島根原子力発電所第2号機 審査資料	
資料番号	NS2-補-019 改 02
提出年月日	2023年1月25日

工事計画に係る補足説明資料

(設備別記載事項の設定根拠に関する説明書)

放射性物質吸着材の設置箇所の変更について

図1 海洋への放射性物質の拡散抑制（放射性物質吸着材）設置位置図

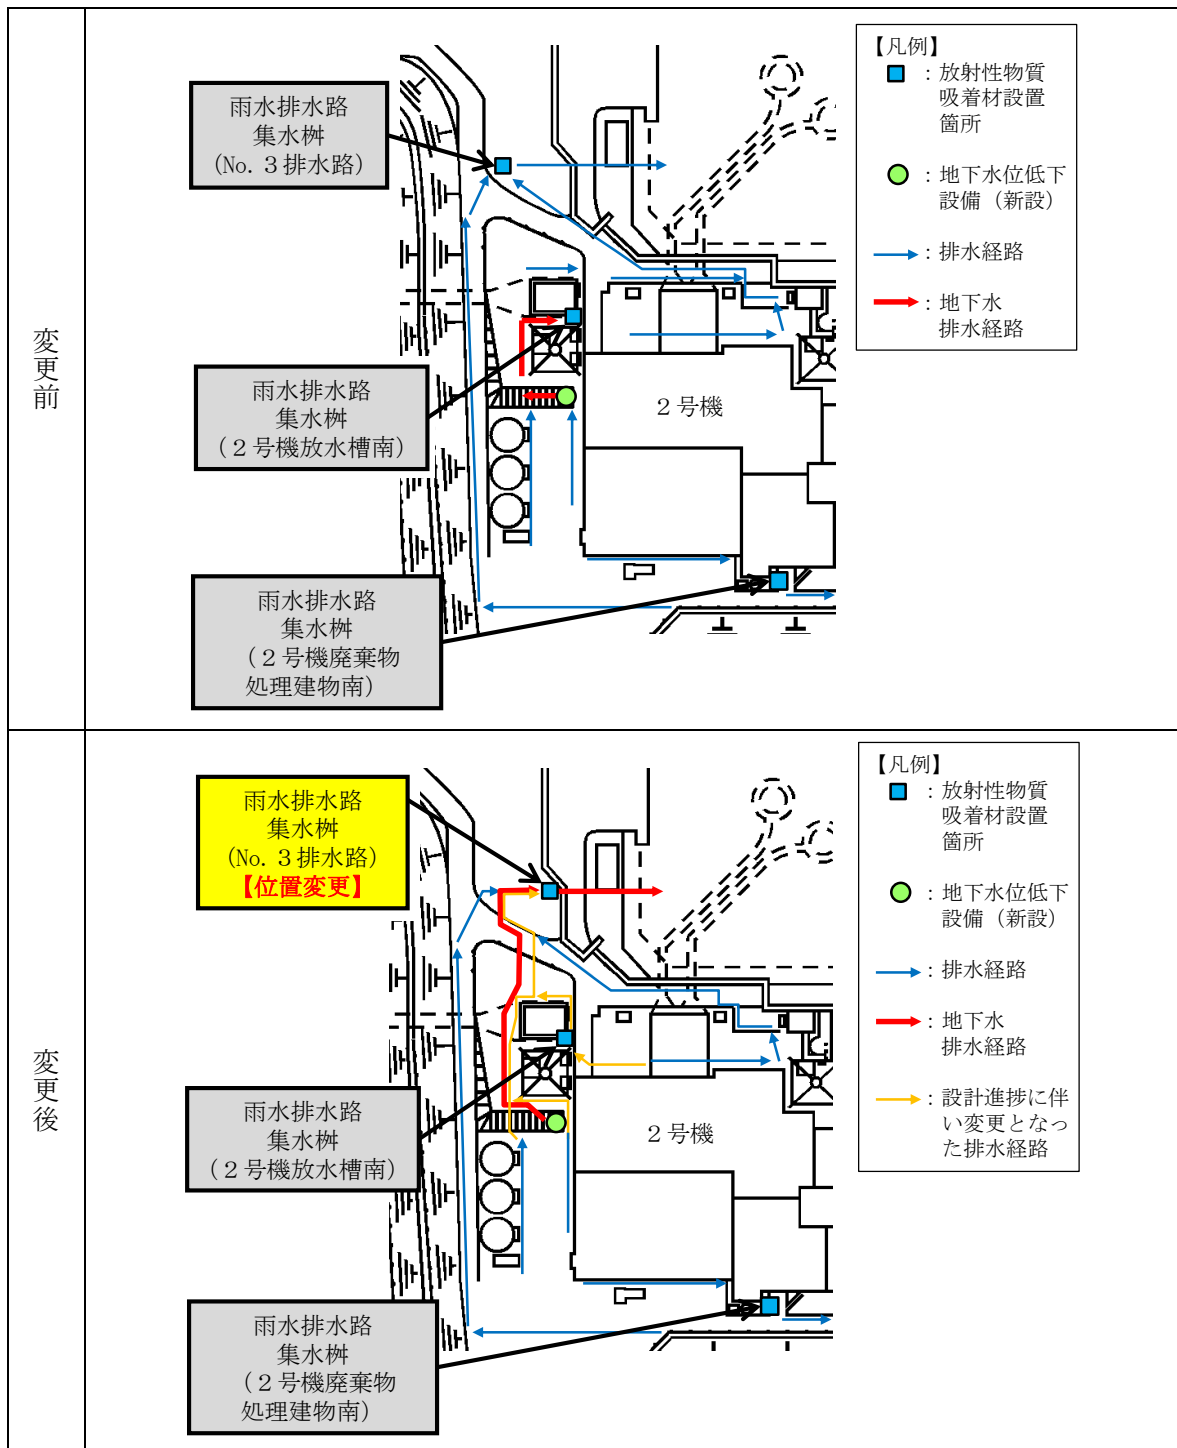
地下水位低下設備において、汲み上げた地下水を確実に海に排水するために排水経路を変更し、現状の「雨水排水路集水桝（No. 3 排水路）」の下流側に雨水排水路集水桝を新設することから、放射性物質吸着材の設置箇所「雨水排水路集水桝（No. 3 排水路）」を下流側の新設する雨水排水路集水桝に位置を変更する。

雨水排水路集水桝（No. 3 排水路）の設置位置を変更し、放射性物質吸着材の重量も変更する。また、雨水排水路集水桝（2号機放水槽南，2号機廃棄物処理建物南）に設置する放射性物質吸着材の重量も変更する。なお、合計設置箇所数（3 箇所）及び設置箇所名称の変更はない。重量の変更内容一覧を表 1 に、設置箇所の寸法及び重量の設計変更内容を表 2, 3 に、設置位置図を図 1 に示す。

雨水排水路集水桝（No. 3 排水路）は下流側の新設する雨水排水路集水桝に位置を変更するが、汚染水の排水経路だけが接続する設計から地下水の排水経路も接続し雨水排水路集水桝として共有する設計に変更し、雨水排水路集水桝の寸法を変更した。

雨水排水路集水桝（2号機放水槽南）及び雨水排水路集水桝（2号機廃棄物処理建物南）は、現地調査・詳細設計に伴い雨水排水路集水桝の寸法を変更した。

図2 海洋への放射性物質の拡散抑制手順の流れ

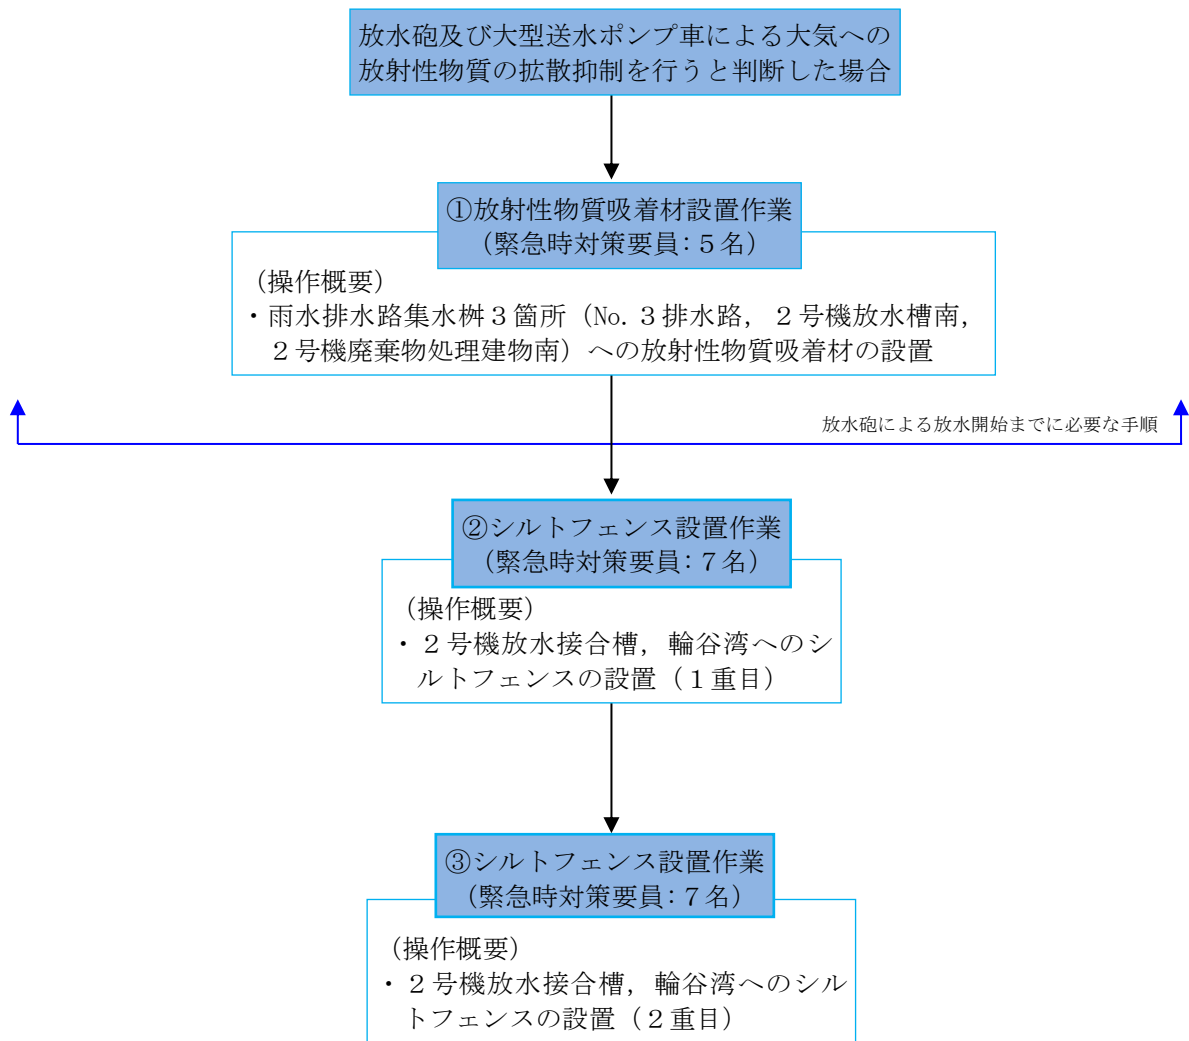
図 2 に示す海洋への放射性物質の拡散抑制手順の流れに示すとおり，放射性物質吸着材の設置完了をもって「放水砲及び大型送水ポンプ車による大気への放射性物質の拡散抑制」の放水開始作業を実施するが，2. (3) に示すとおり設置作業時間の変更はないことから，放水開始作業に影響はない。
